リニア中央新幹線に関する質問書（N03）に対する回答

南木曾町リニア中央新幹線対策協議会
会長 南木曾町長 宮川 正光 様

東海旅客鉄道株式会社

平成27年7月22日付けで南木曾町リニア中央新幹線対策協議会よりいただいたリニア中央新幹線に関する質問書（N03）に対して、以下の通り回答させていただきます。

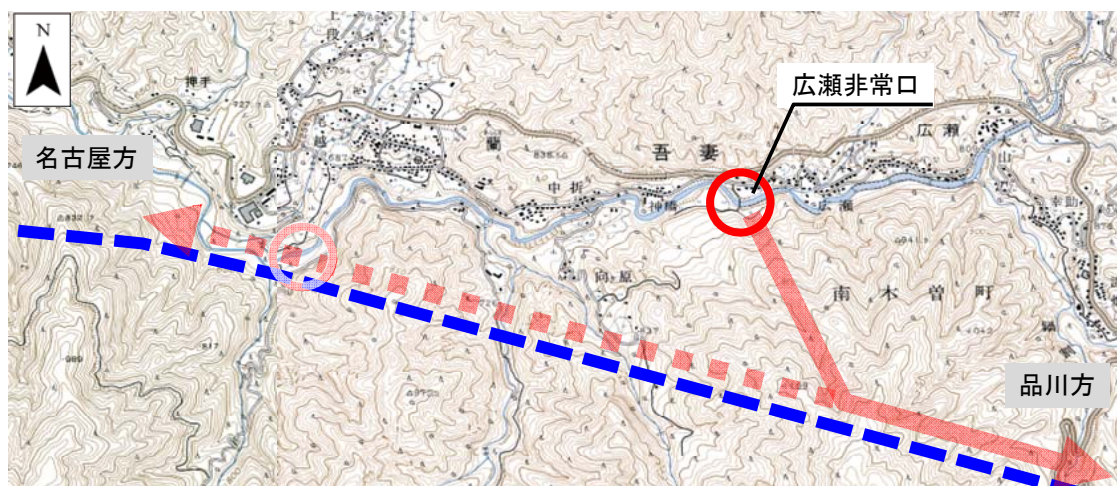
(1)Z(尾越非常口)削減の場合、Y(広瀬非常口)から2方向に掘削した場合。

(1) Z(尾越非常口)削減の場合、Y(広瀬非常口)から2方向に掘削した場合

- ・尾越非常口を削減し、広瀬非常口から2方向に掘削した場合、上図のような施工イメージが考えられます。
- ・この場合、破線方向へは下り勾配でのトンネル掘削となることから、施工条件が厳しくなり、極力避けたいと考えております。
- ・また岐阜側の非常口からの掘削延長も非常に長くなることから、2027年を開業とした工程上不可能です。

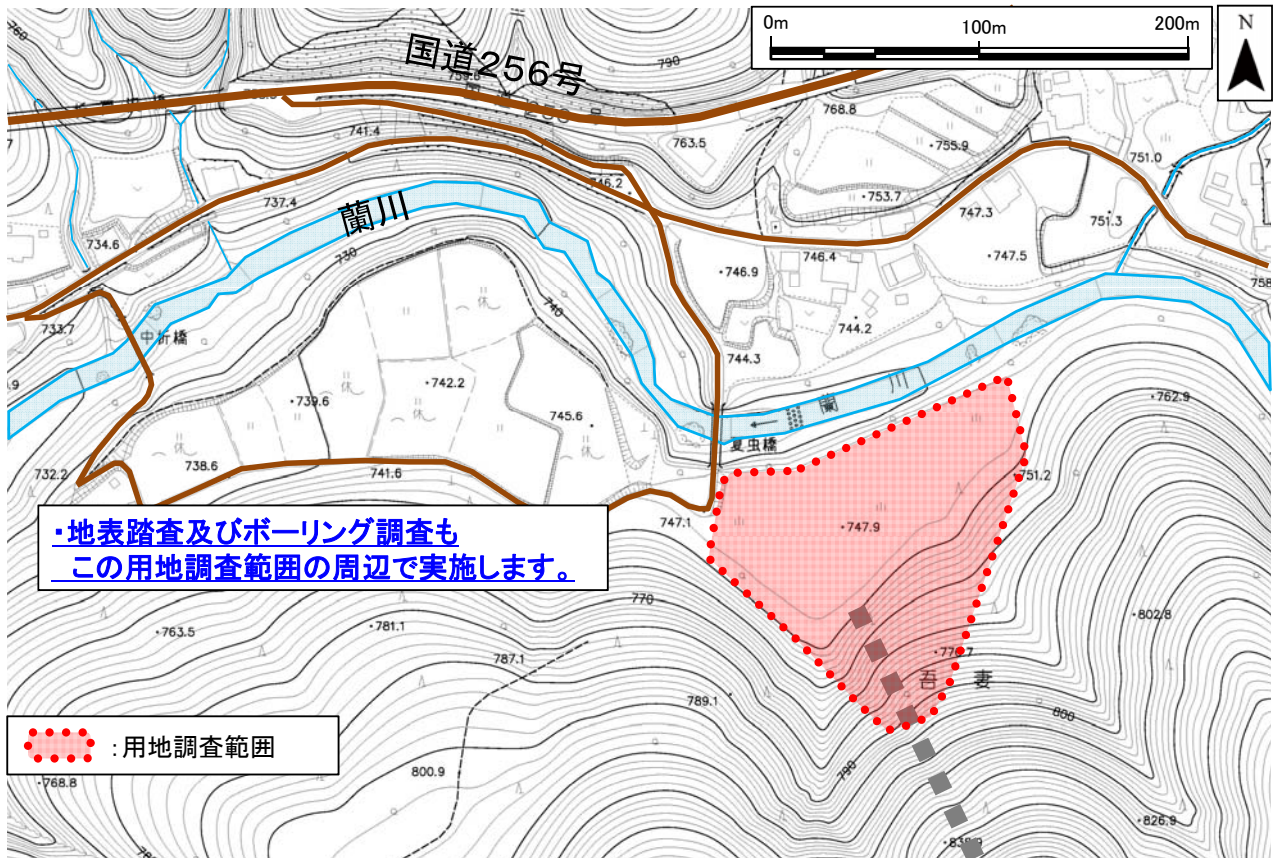
(1)平成27年1月30日付け「リニア中央新幹線に関する質問書(No2)に対する回答」(以下「回答書」という。)の中で、協議調整が必要な項目について示されているが、現在の協議調整状況を具体的に示されたい。
特に発生土置場、ストックヤード候補地については、今後の工事計画の基礎となるため状況を詳細に示されたい。

⇒ 各非常口における概略の用地調査範囲は次項のとおりとなります。今後、詳細な用地取得範囲を検討するため、地質調査及び構造物設計を行います。調査内容は地表踏査及びボーリング調査です。

また概略の用地調査範囲において用地取得に向けた権利者調査を10月20日以降実施させていただきます。その際に、関係者の方への聞き取りや個別の権利者の方には土地境界確認のため、現地での立会等にご協力をお願いさせていただきます。

計画の概要(尾越非常口)

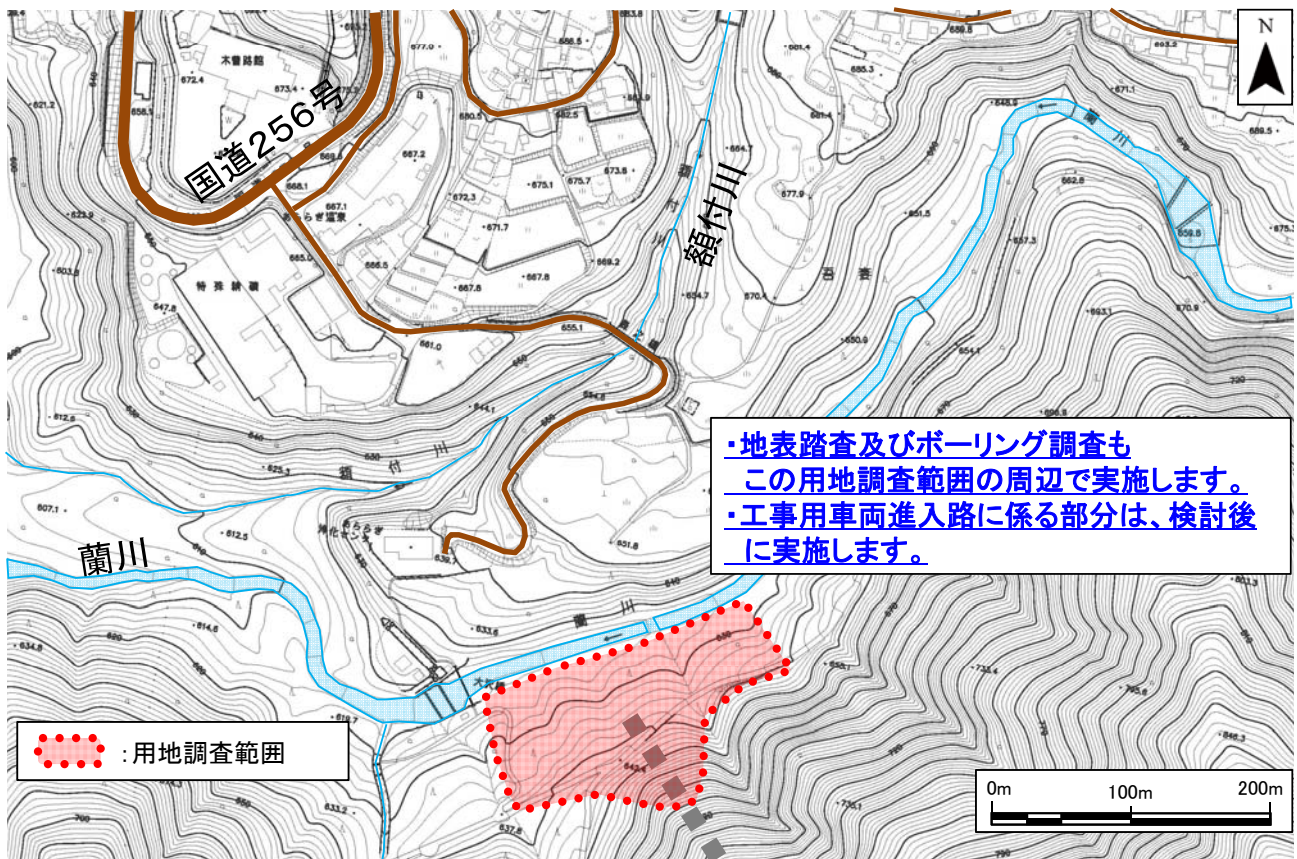
(1)平成27年1月30日付け「リニア中央新幹線に関する質問書(No2)に対する回答」(以下「回答書」という。)の中で、協議調整が必要な項目について示されているが、現在の協議調整状況を具体的に示されたい。
特に発生土置場、ストックヤード候補地については、今後の工事計画の基礎となるため状況を詳細に示されたい。

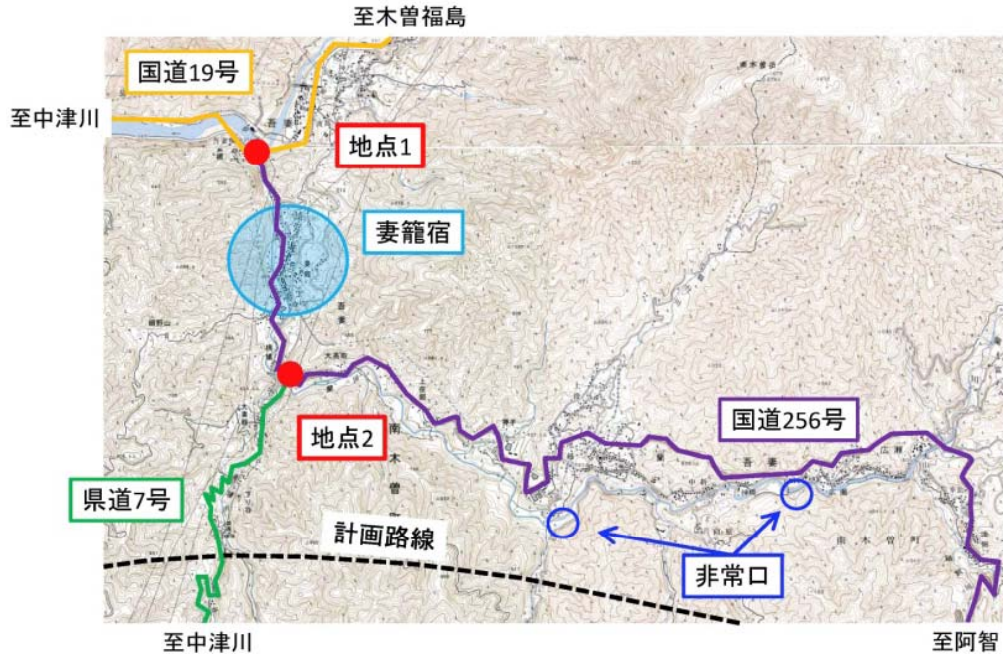
(2) スtockヤードに係る災害発生時について、回答書の中で防災措置等の施工不良が原因の場合の責任について「万が一、当社の施工不良が原因でそのような災害が発生した場合は、当社の責任になると認識しております。」と述べているが、維持管理の不具合による場合あるいは、Stockヤードを設置した行為そのものに対する責任についてはどう考えるか。
また、自然災害とする場合の判断基準は何か。

- ・Stockヤードは、発生土をいったん仮置きする工事期間中限定の仮設ヤードであり、最終的には原形復旧を原則とします。
- ・従って、工事中の維持管理は、請負業者が行います。なお、工事委託者である鉄道運輸機構、事業者である当社も請負業者を指導していきます。
- ・Stockヤードについても、関係する技術基準類に基づいて盛土や防災設備の設計・施工を行います。

・地点1(妻籠交差点(5月3日))

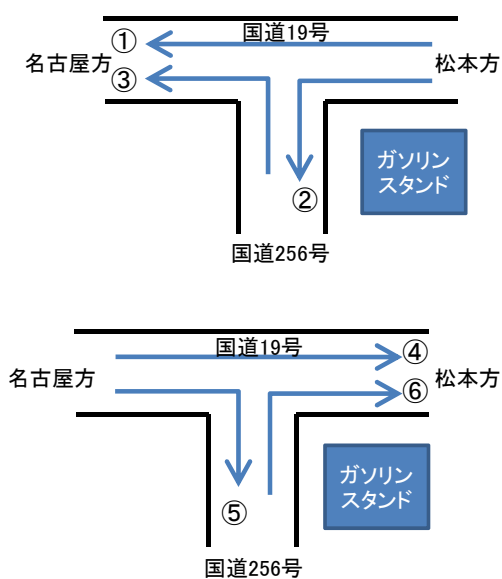
(1) 本年5月に妻籠地区で実施した交通量調査のデータを示されたい。また、今後どのようにシミュレーションを計画しているかその内容を具体的に示されたい。

・交通量の調査は下図の2地点において、5月3日～5日で実施しました。調査結果は次項以降にお示しします。

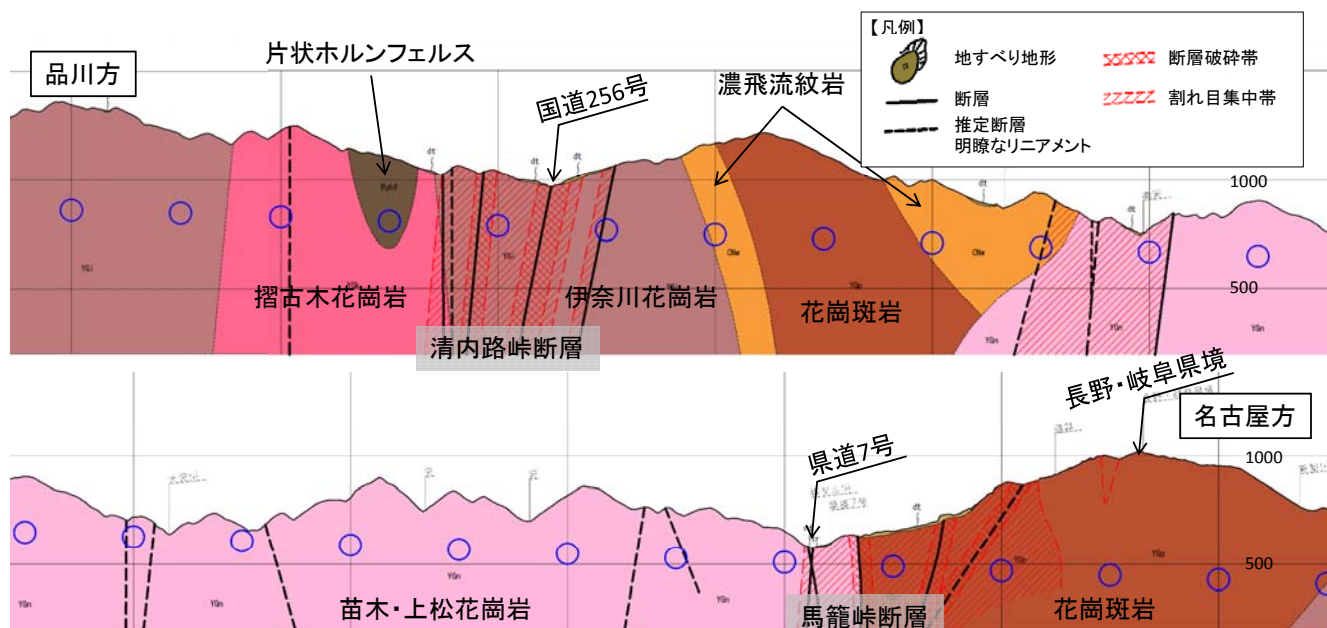
(1) 評価書P8-2-3-43(d)では、水位への影響として男滝付近でのボーリング調査(N-B-22)の結果から「地山の透水係数として、地表から20m付近で 4.8×10^{-8} (m/s)、120m付近で 6.3×10^{-9} (m/s)であったことを示し、実質上不透水に区分されるとして、深層の新鮮岩内では地下水の流動がほとんどないと考えられる」としている。しかしながら、対策協議会における貴社の説明では、ボーリング(N-B-22)地点のトンネルは75～109mの破碎岩中を通過すること、この破碎岩の分布する深度92～105mに自噴する被圧水が存在するという説明があった。調査結果と評価書の記述は整合性に欠け、水資源への影響が少ないなどとする評価書の説明には不備があり疑念がある。重要なことは、N-B-22地点においてトンネルは破碎岩中を通過するにもかかわらず、一旦は「トンネルは新鮮岩を通過する」という旨の説明をJR東海自身がしていることである。

このようなことを踏まえ、地下水に関する影響判断の根拠となる調査資料(弾波性探査結果・透水試験結果、水文観測結果など)による新たな説明と、地下水への影響、排水などを含む周辺環境への影響についての再検討を求める。

(1) 地下水に関する影響判断の根拠となる調査資料(弾波性探査結果・透水試験結果、水文観測結果など)による新たな説明と、地下水への影響、排水などを含む周辺環境への影響についての再検討を求める。

- ・評価書では、地下水の水位への影響について、王竜寺川から岐阜県境までのトンネル区間全般としては、深層の新鮮岩を通過することから、影響は小さいものの、破碎帯等の周辺の一部においては、影響を及ぼす可能性があるものと予測しています。
- ・一方、ボーリング地点におけるトンネルが通過する深さは地表から75m～108m付近です。この深さは新鮮岩ではなく花崗岩の変質帯です。したがって、当該地点は、評価書P8-2-3-43～44に記載の「破碎帯等の周辺の一部において、地下水の水位へ影響を及ぼす可能性がある箇所」に該当すると考えており、評価書の記載は整合しています。
- ・深層の新鮮岩の透水係数は、ボーリング(N-B-22)地点の地表から120m付近の調査結果を用いており、この部分は新鮮岩となります。

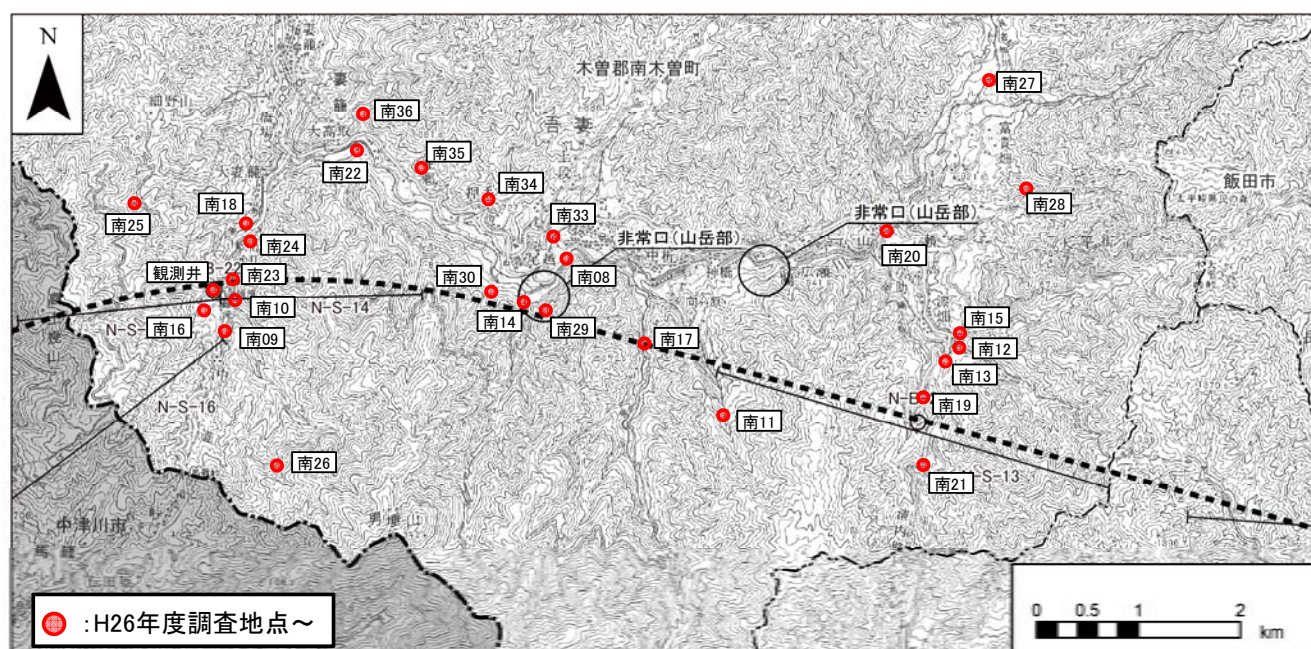
(1)事後調査やモニタリング実施箇所の選定に関する考え方とその手順について説明を求める。また独自調査の実施箇所を図面により示されたい。

- ・南木曾町における独自調査は平成21年度より年2回の流量調査を実施しております。
- ・地点は年度で毎異なりますが、平成26年度の調査地点は上図のとおりとなります。
